Van: [redacted]
Verzonden: woensdag 8 juli 2020 11:32
Aan: [redacted]
CC: [redacted]
Onderwerp: RE: Scheepsbouwweg / aangepast ontwerp dd 06-07-20 nac CVC op 23-06-2020

Ha allen,
Hierbij aangepaste ontwerp nav CVC. Als jullie nog opmerkingen hebben dan graag uiterlijk 14-07-20 ivm vervolg @[redacted]
Wil jij dit ontwerp onder de aandacht brengen van het bestuur?
Met vriendelijke groeten,
[redacted]

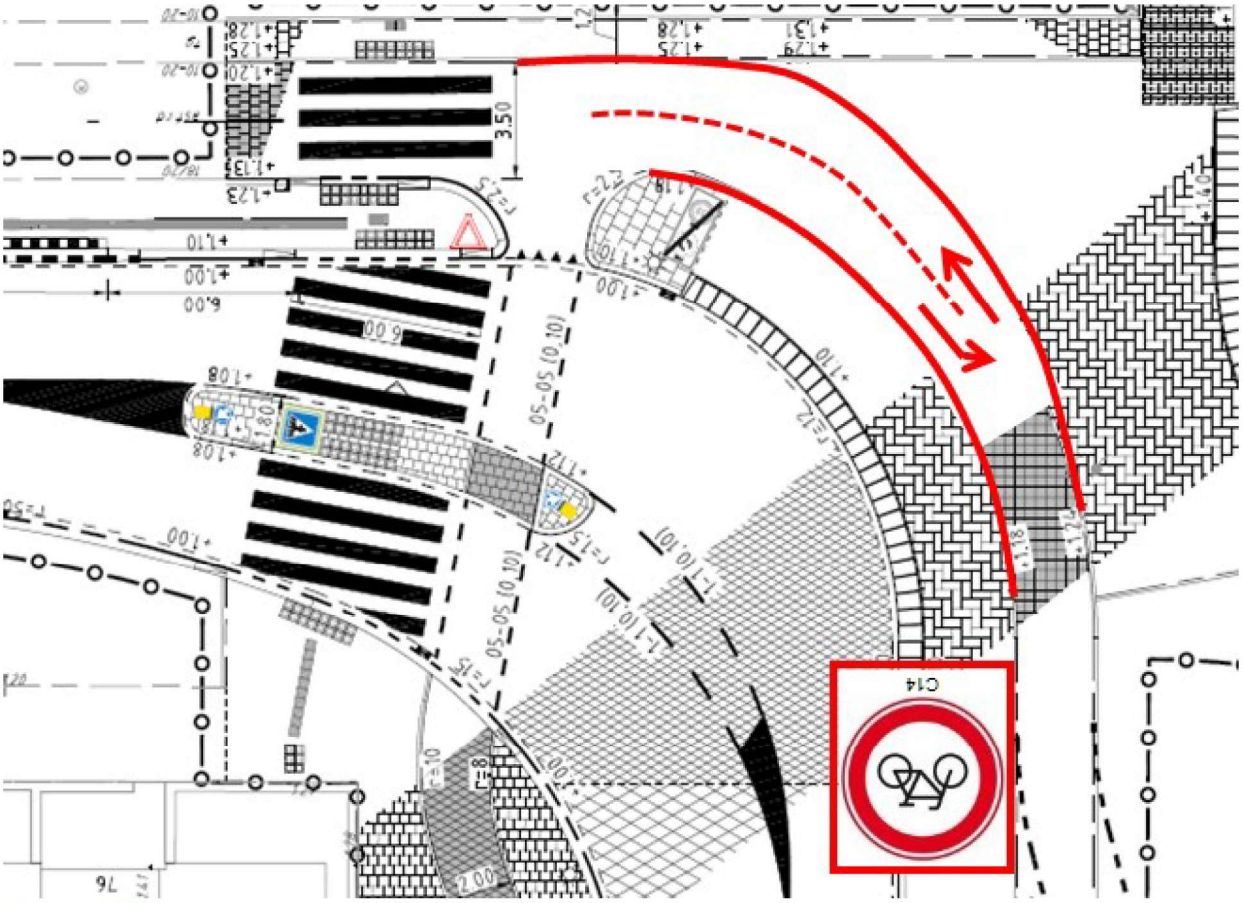
Van: [redacted]
Verzonden: woensdag 8 juli 2020 10:39
Aan: [redacted]
CC: [redacted]
Onderwerp: RE: Scheepsbouwweg / aangepast ontwerp dd 06-07-20 nac CVC op 23-06-2020
Besten,
Ondanks dat de CVC er naar heeft gekeken heb ik nog wel een opmerking: zou je het 2 richtingsfietspad nog enkele meters op de inritconstructie kunnen doorzetten, met een linksaf-pijl op het rode asfalt plus C14-bord zuidelijk van inritconstructie. Dat lijkt me veiliger en duidelijker voor de west->oost fietser.
Er is een redelijke doorgaande oost<>west fietsstroom via Meteorenweg-Werktuigstraat-Kwekerijlaan-Bongerdbrug, zie ook dit plaatje met fietsbewegingen van Strava: https://www.strava.com/heatmap#14.86/4.90330/52.40666/hot/ride

M.i. zou de oost<>west 2richtingsfietsroute en de positie van de west->oost fietser wat meer helder kunnen worden aangegeven. Anders bestaat de kans dat de fiets (kinderen naar school etc) op de inritconstructie gaat spookrijden met klachten over onduidelijkheid. Op deze wijze geef je de voorrang van de west->oost fiets ook helder weer. Daarnaast fietst de niets vermoedende fietser van Werktuigstraat niet met de bocht mee om pardoes op het 1richtings (oostelijke) fietspad Scheepsbouwweg terecht te komen.
Zou je het 2 richtingsfietspad nog enkele meters op de inritconstructie kunnen doorzetten, met een linksaf-pijl op het rode asfalt plus C14-bord zuidelijk van inritconstructie. De pijl op het fietspad attendeert de overstekende auto ook op het tweerichtingsfietsverkeer, eventueel zou je ook een oost->west pijl kunnen toevoegen, zie onderstaande.

Ha allen,
2 richtingen fietspad op de inrit is al eerder aan de orde geweest. Ik ga geen ontwerpen meer laten aanpassen, in september moet de schop de grond in. Na besluitvorming lossen we dit in het werk op.
Ik stel dan wel voor om het fietspad op de inrit ook gewoon 3,50 m te maken tbv linksafslaand fietsverkeer
Met vriendelijke groeten,
